Mission régionale d'autorité environnementale
Grand Est

Avis sur le projet de Mise en compatibilité du Plan local d'Urbanisme (MECPLU) de la commune d'Ervy-le-Châtel emportée par déclaration de projet porté par la commune de Ervy-le-Châtel (10)

n°MRAe 2025AGE3

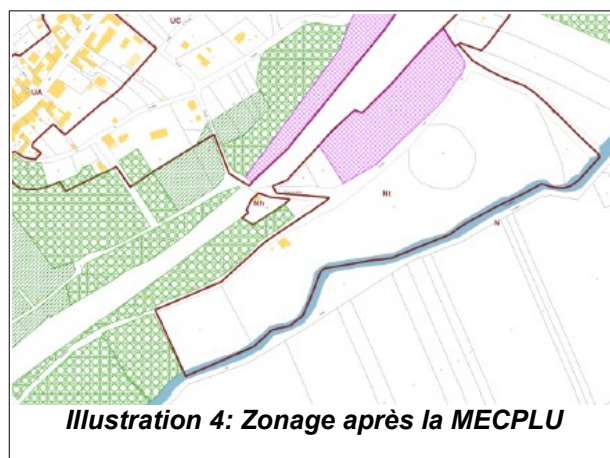
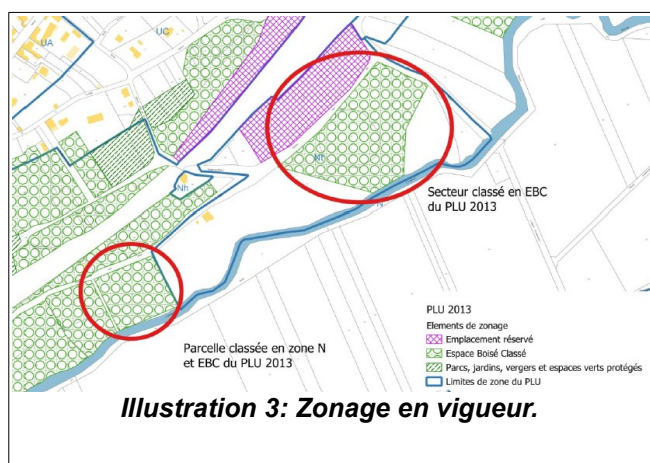
- étendre les limites du secteur Nt à la parcelle n°94, sur une surface d'environ 0,6 ha, ce qui porte la superficie totale du secteur Nt à 6,7 ha ;
- supprimer 2,2 ha d'espaces boisés classés (EBC) sur les parcelles n°94, 95 et 96, la superficie totale des EBC passant ainsi de 789,7 ha à 787,5 ha (Cf illustrations 3 et 4).
